Provincia di Modena

Oggetto: COMUNE DI CASTELNUOVO RANGONE - PROCEDIMENTO UNICO EX ART.53 LR 24/2017 PER L'AMPLIAMENTO DELLA DITTA CASTELFRIGO LV IN VARIANTE AL PRG - ISTRUTTORIA DEL SERVIZIO PROGRAMMAZIONE URBANISTICA SCOLASTICA E TRASPORTI AI SENSI DELL'ARTICOLO 4 L.R.24/2017: OSSERVAZIONI AI SENSI DELL'ART. 35, L.R. 20/2000, PARERE IN MERITO ALLA RIDUZIONE DEL RISCHIO SISMICO DI CUI ALL'ART. 5 LR 19/2008; VERIFICA AMBIENTALE DI CUI AGLI ARTT.18 E 19 L.R.24/2017, ART. 5 LR 20/2000, ART. 12 DEL D.LGS. N. 152/2006.

Oggetto: COMUNE DI CASTELNUOVO RANGONE (MO) – RICHIESTA DI RILASCIO PERMESSO DI COSTRUIRE IN DEROGA PER L'AMPLIAMENTO DI UN FABBRICATO AD USO INDUSTRIALE CON ANNESSA VARIANTE AL P.R.G. AI SENSI DELL'ART. 53 L.R. 24/2017, SITO IN V. ALLENDE N. 6 IN CASTELNUOVO RANGONE (MO) – DITTA CASTELFRIGO LV - PARERE IN MERITO ALLA RIDUZIONE DEL RISCHIO GEOLOGICO E SISMICO

Oggetto: Permesso di Costruire in deroga per l'ampliamento di un fabbricato ad uso industriale con annessa variante al PRG ai sensi dell'art.53 L.R. 24/2017, sito in Via Allende n.6 a Castelnuovo Rangone

Estratto Tav. Rete Fognaria di progetto

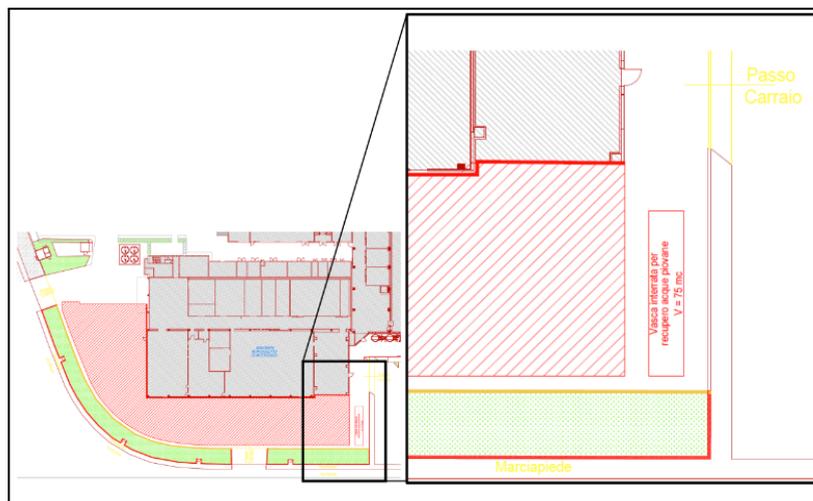
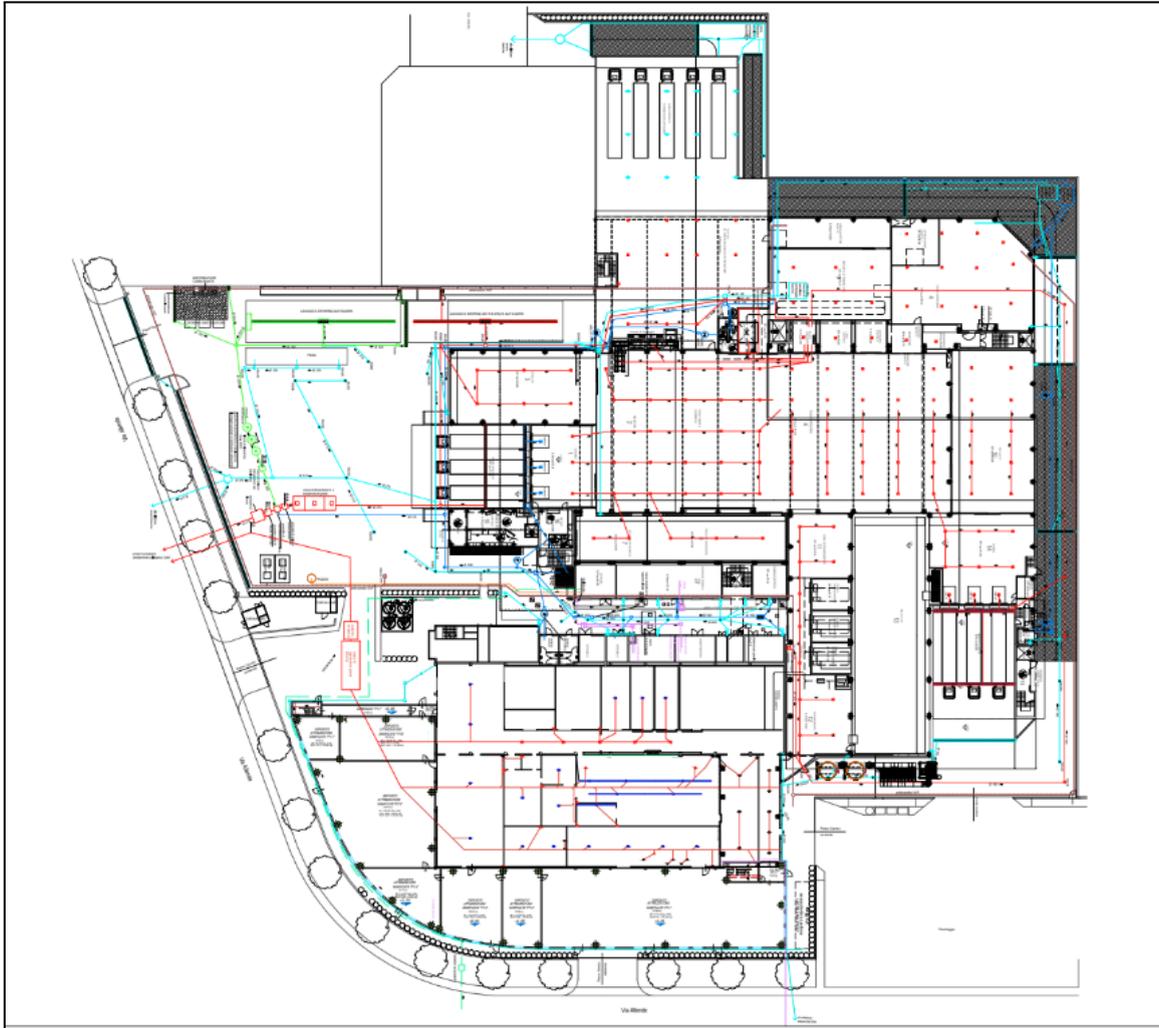
Nella Tav. di progetto della rete fognaria (RF) viene prevista la realizzazione di una vasca interrata della capacità di 75 mc, posta sul lato est dell'ampliamento, per il recupero delle acque piovane per uso irriguo e che prevede la raccolta delle acque delle nuove coperture e di parte dei pluviali rimasti.

In merito a quanto sopra, si segnala che l'utilizzo contemporaneo di una stessa vasca sia per la laminazione che per la raccolta di acque, diventa di difficile gestione, anche se con una forte maggiorazione nel volume necessario per la laminazione in quanto, per svolgere la funzione di laminazione, la vasca deve essere svuotata tempestivamente, in relazione anche al carico del ricettore finale e lasciata vuota e disponibile per gestire eventuali altri eventi meteorici, mentre la vasca di raccolta acque deve essere tenuta tendenzialmente piena per poter consentire il riutilizzo delle stesse al bisogno.

Una volta confermato dal Gestore della rete fognaria il corretto dimensionamento necessario per la gestione in attenuazione idraulica, se tecnicamente possibile, sarà necessario venga reso sempre disponibile, almeno il volume per la laminazione. Si chiede comunque un riscontro in merito.
